Zápis Komise výstavby a územního rozvoje

Číslo jednání: **2/2021**
Datum konání: **25.3.2021**
Předsedající: **Martin Podhorský**
Připomínající: **Ing. Jukl, Ing. Karhanová, Ing. Růžičková, Ing. Vacek, Ing. Boček, p. Hampl**

Obrázek 8: Mikrosimulace, průměrné rychlosti 2055

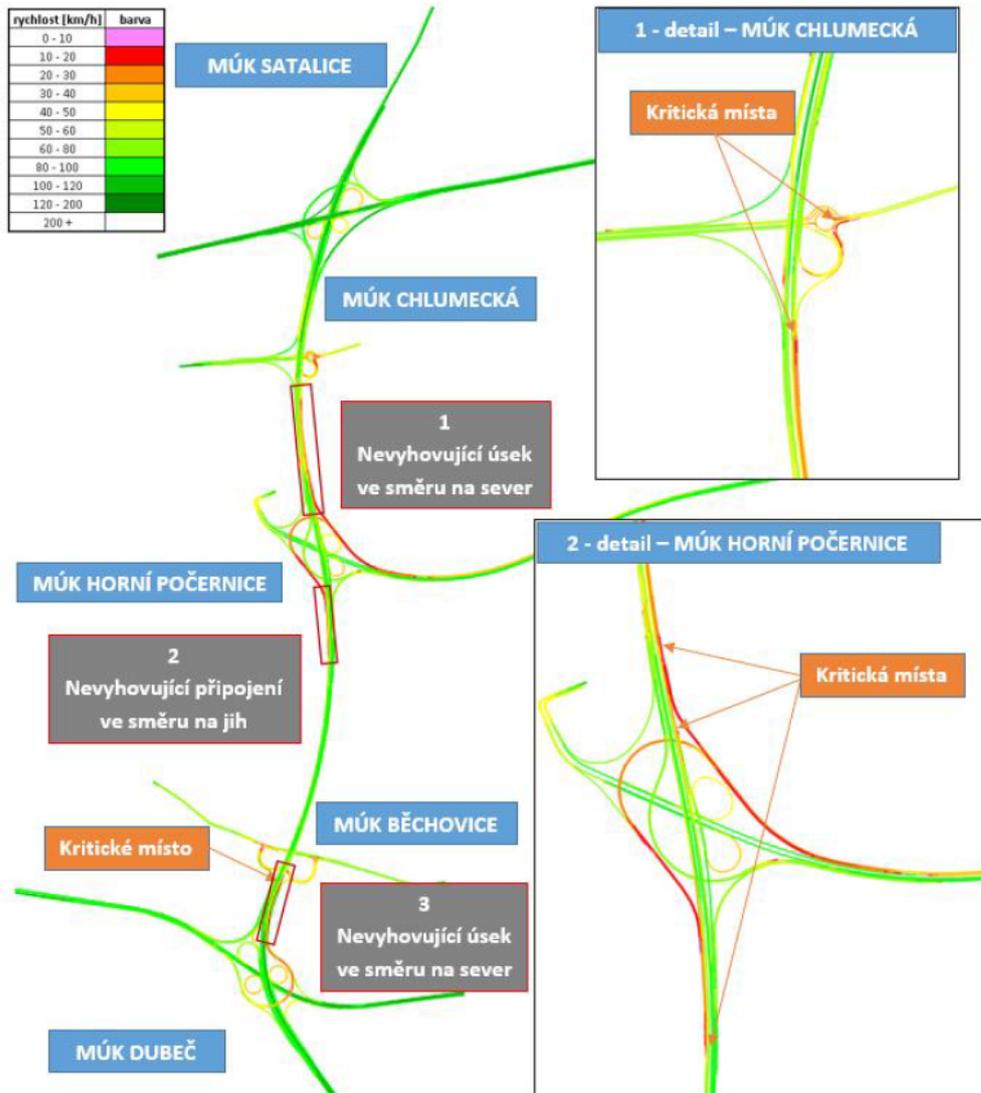
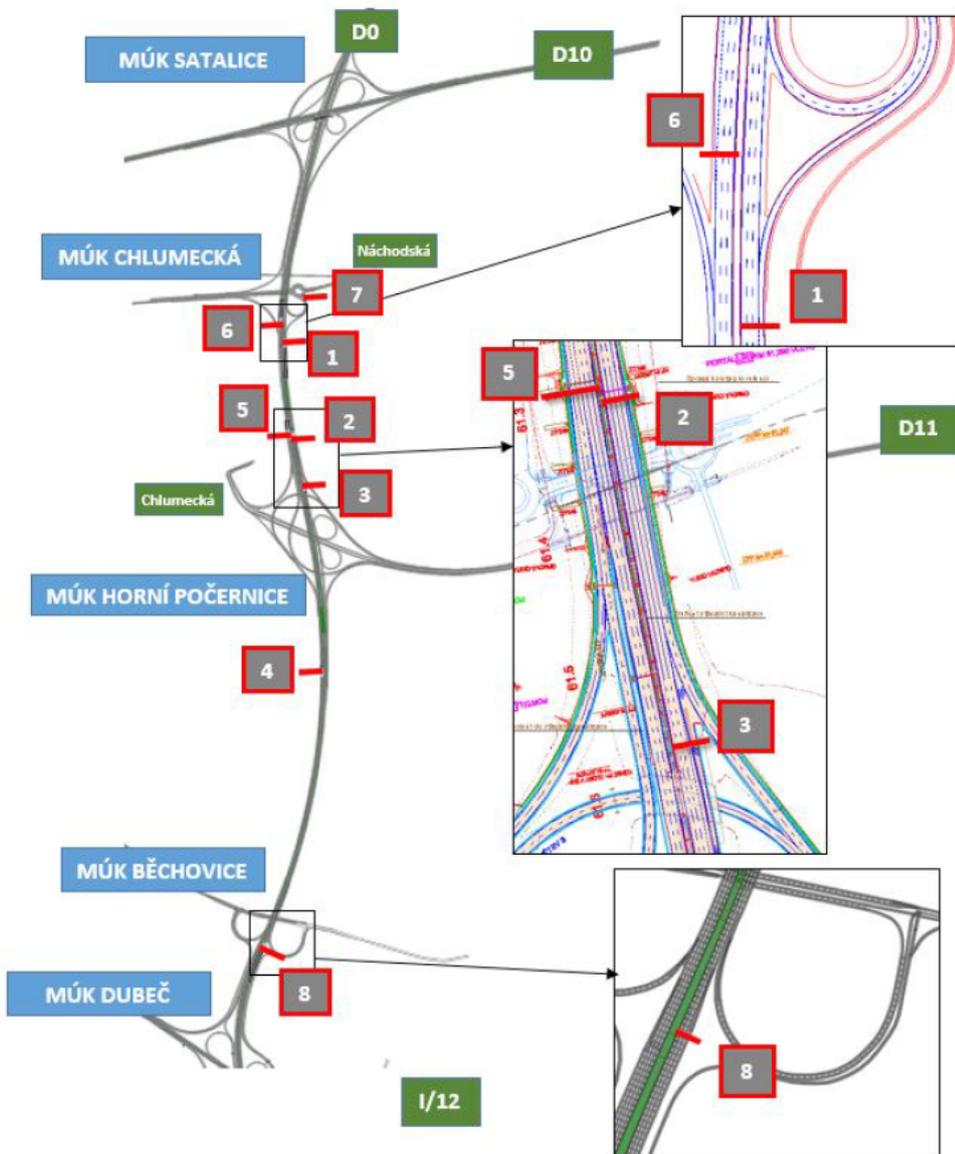
Mikrosimulace zpracována pro rok 2055

8.4.3.2 VYHODNOCENÍ DÉLKY KOLONY

Obrázek 12: Shrnutí mikrosimulace

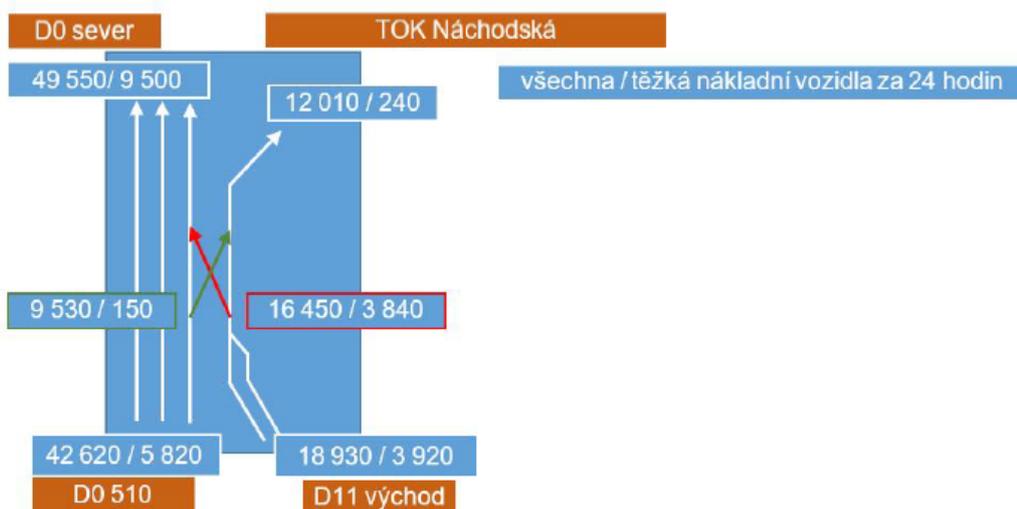
mezikřižovatková vzdálenost k MÚK Chlumecká, kde se u místa odpojení na rampu směrem na TOK v ulici Náchodská též tvoří kolony. Jako problematická se též jeví situace mezi MÚK Dubeč a MÚK Běchovice ve směru na sever, kde je připojení silnice I/12 na D0 též kapacitně nevyhovující. Dále je třeba konstatovat, že po případném zlepšení situace v zaznamenaných kritických místech může vlivem odstranění zmíněných úzkých hrdel dojít ke zhoršení dopravní situace na jiných místech (v simulaci se vlivem vzniku kapacitních hrdel pohybuje nižší počet vozidel). Na následujících obrázcích je shrnuta situace na problémových místech.

Obrázek 15: Závěry mikrosimulace

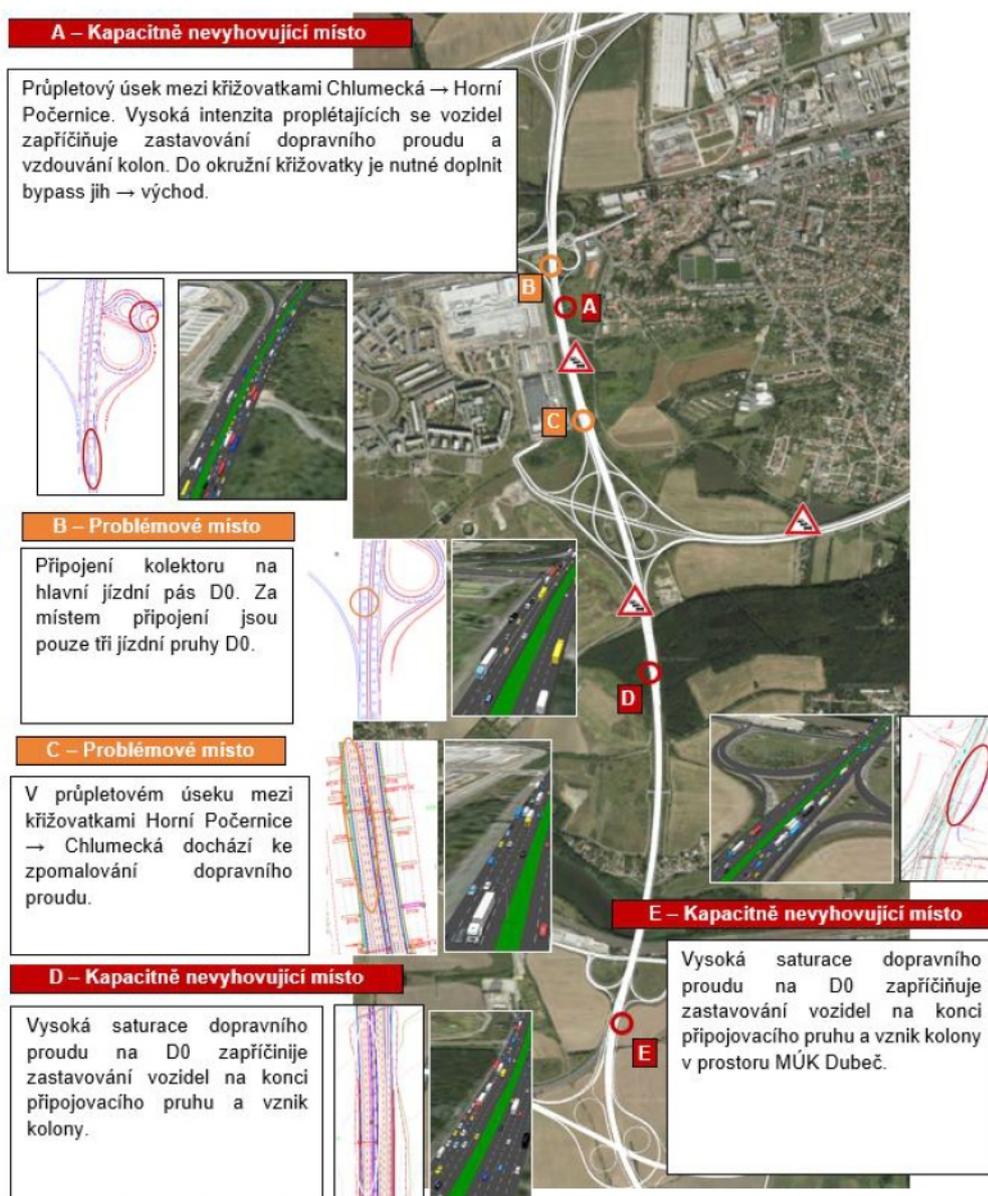
Z kapacitního posouzení dynamickou mikrosimulací vyplývají následující závěry:

Provedená simulace dopravy pro výhledový rok 2055 na úseku 510 ukázala na výrazné kapacitní nedostatky. Jako problematické se jeví napojení dálnice D11 na D0, a to v obou směrech. Při daných intenzitách vzniká v místech připojení kapacitní hrdlo. Na severní straně navíc situaci zhoršuje krátká mezikřižovatková vzdálenost k MÚK Chlumecká, kde se u místa odpojení na rampu směrem na TOK v ulici Náchodská též tvoří kolony. Jako problematická se též jeví situace mezi MÚK Dubeč a MÚK Běchovice ve směru na sever, kde je připojení silnice I/12 na D0 též kapacitně nevyhovující. Dále je třeba konstatovat, že po případném zlepšení situace v zaznamenaných kritických místech může vlivem odstranění zmíněných úzkých hrdel dojít ke zhoršení dopravní situace na jiných místech (v simulaci se vlivem vzniku kapacitních hrdel pohybuje nižší počet vozidel). Na následujících obrázcích je shrnuta situace na problémových místech.
